Bijlage 6.8

Rijkswaterstaat

Westraven

Separeren noodverlichting

Lifthal bouwdeel H verdieping -1 – 22;

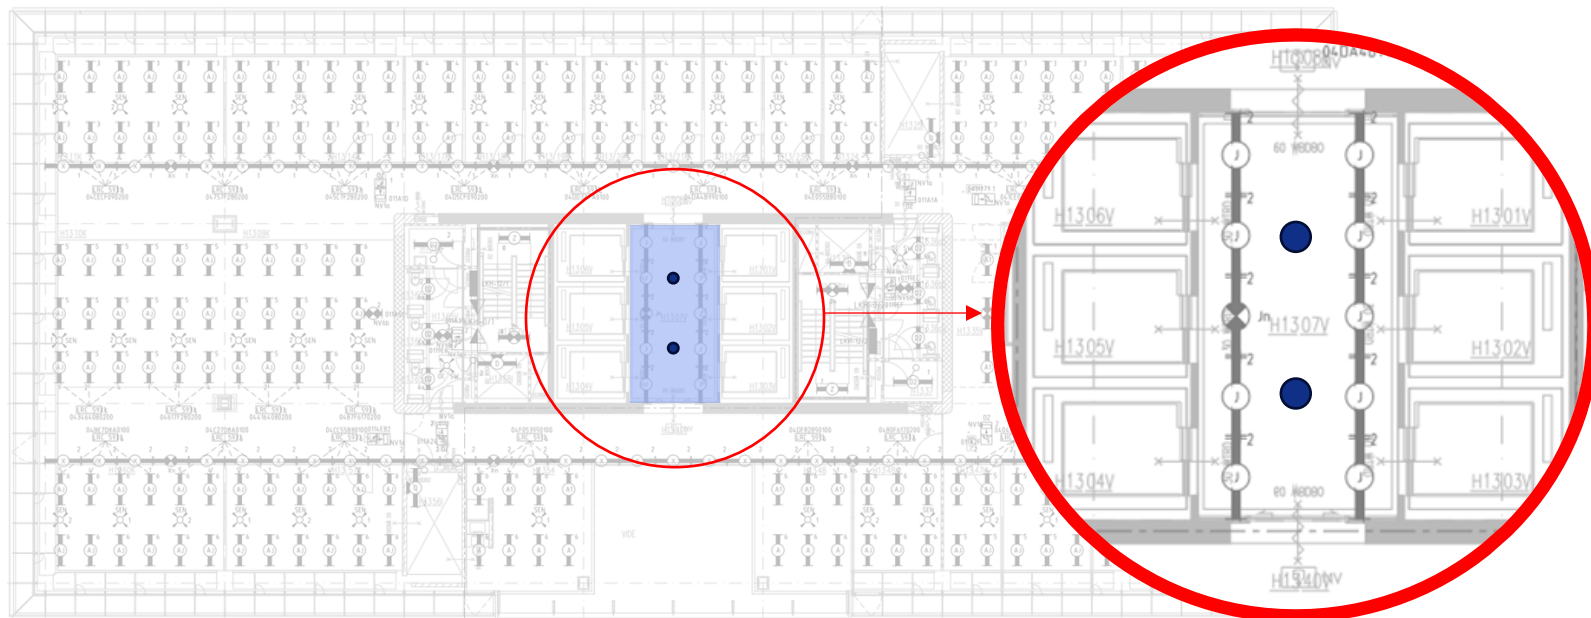
NV8b - Etap K1r
Anti paniek

Pantry bouwdeel H verdieping 3 – 22

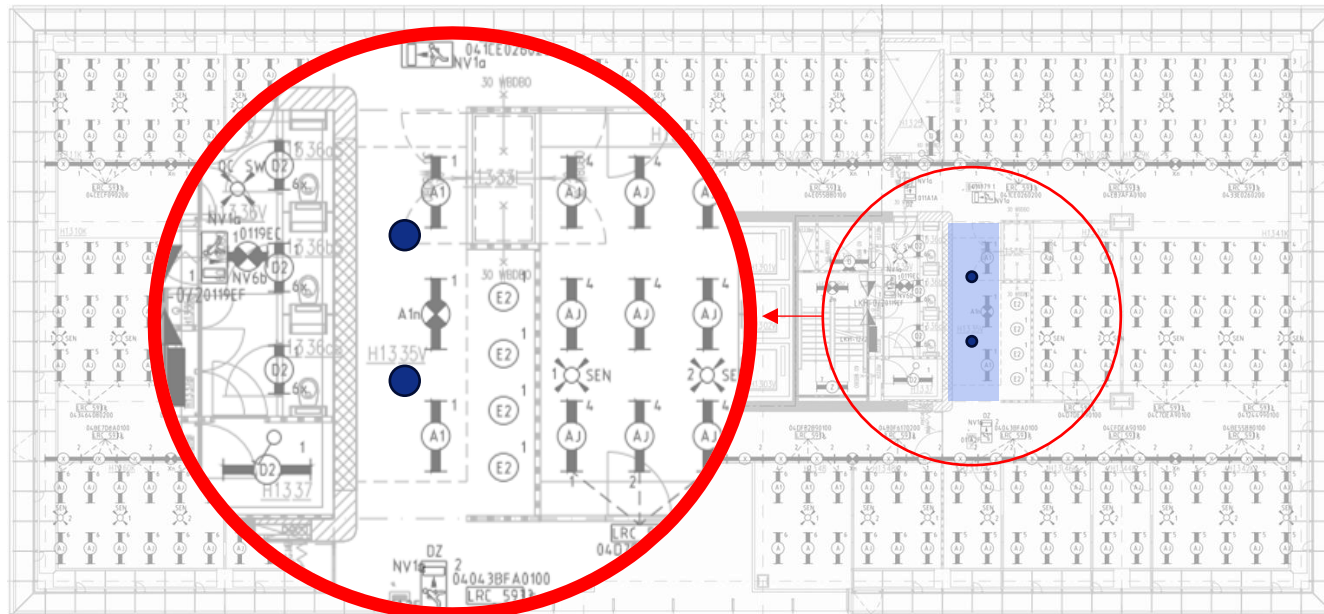
NV8a - Etap K1r
Vluchtweg

Verkeersruimte laagbouw verdieping 1

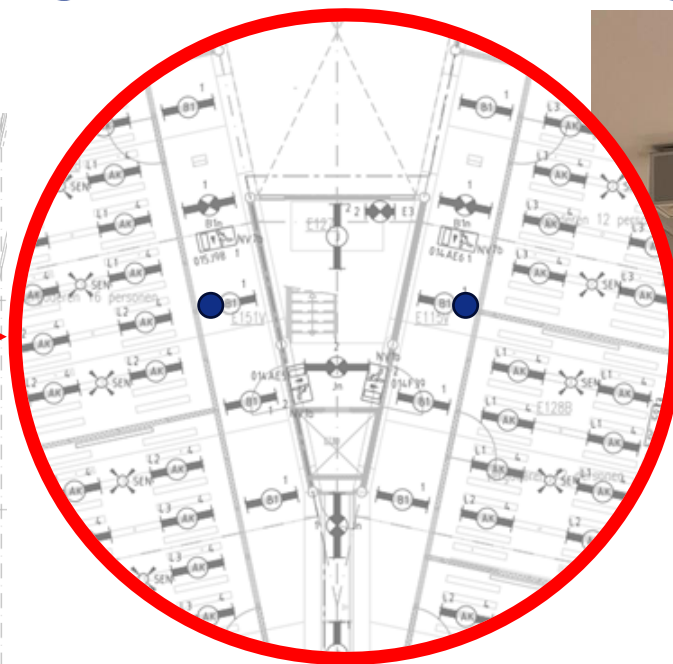
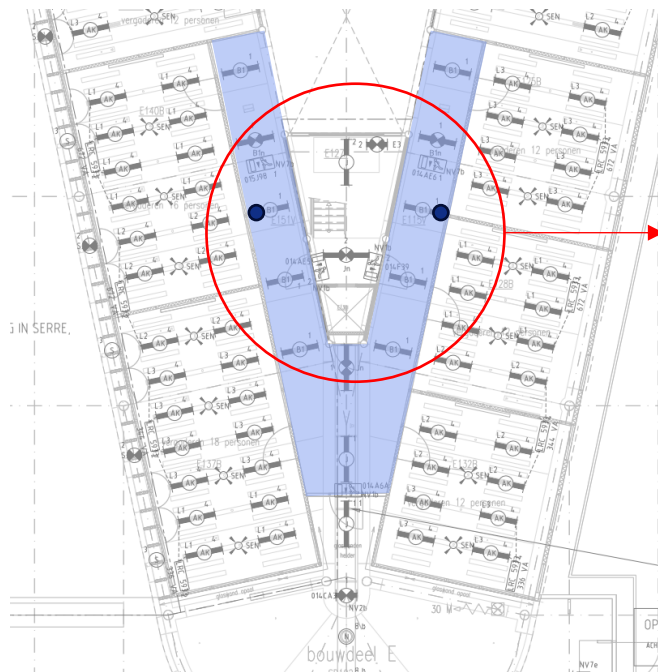
NV armatuur inbouwen in
bestaande opbouw behuizing,

NV8c - Etap K1r
Vluchtweg

Verkeersruimte laagbouw verdieping 2 – 4

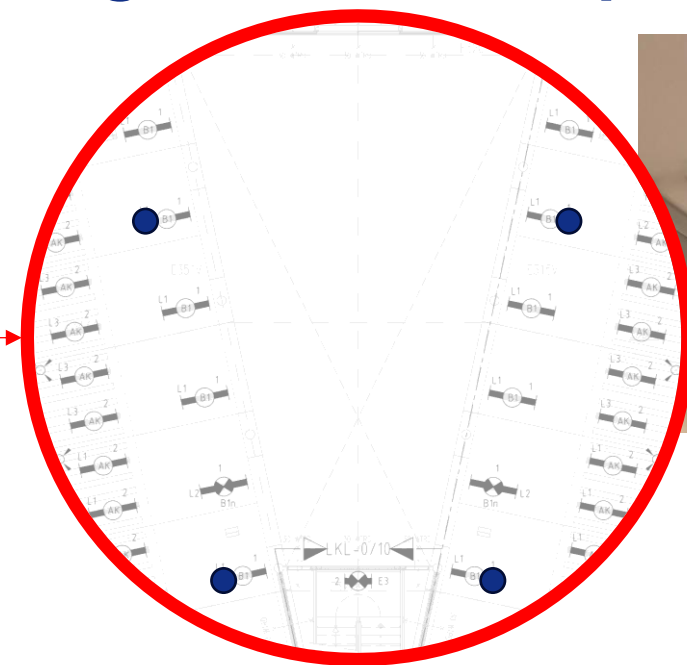
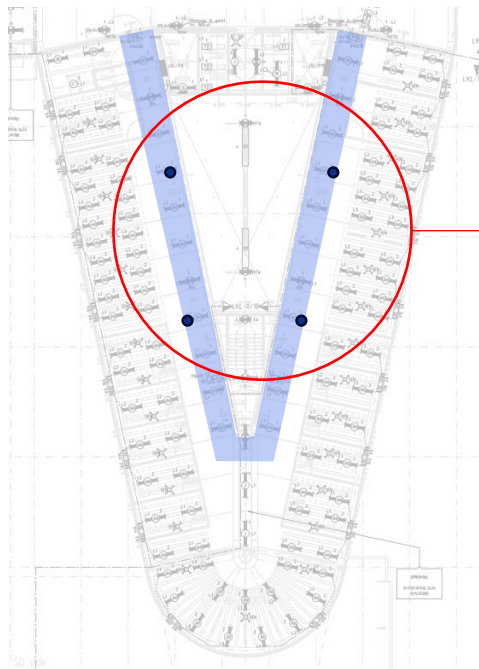
NV8c - Etap K1r
Vluchtweg

NV armatuur inbouwen in
bestaande opbouw behuizing,
